À CÂMARA DE PROTEÇÃO À BIODIVERSIDADE E ÁREAS PROTEGIDAS – CPB DO COPAM

Trata-se do plano de manejo do Monumento Natural Estadual Pico do Itabirito para análise e deliberação da CPB.

O presente relato de vista foi elaborado em conjunto pelos representantes da FIEMG e CMI.

Figura 01 -Sumps, acessos e estradas na região de entorno do Pico do Itabirito

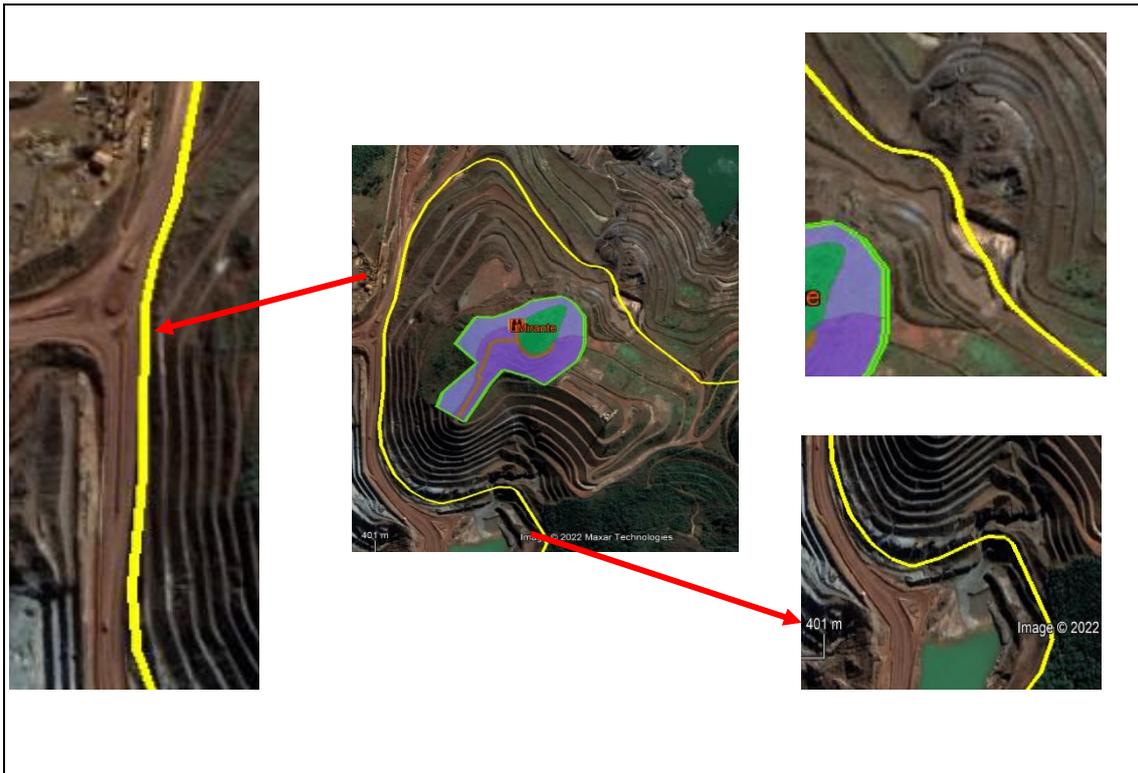
A delimitação da Zona de Amortecimento engloba algumas áreas de operação da empresa ou muito próximas a estruturas existentes, podendo criar dificuldades na condução de suas operações e manutenções conforme demonstrado nas Figuras 01 a 04 abaixo.

A VALE nos apresentou uma sugestão de adequação dos limites da ZA, criando maior espaço entre as estruturas operacionais e seguindo alternadamente os limites das áreas protegidas da Vale e a cumeeira da serra bem como trechos dos limites propostos no Plano de Manejo, de acordo com os Mapas 01, 02 e 03 abaixo.
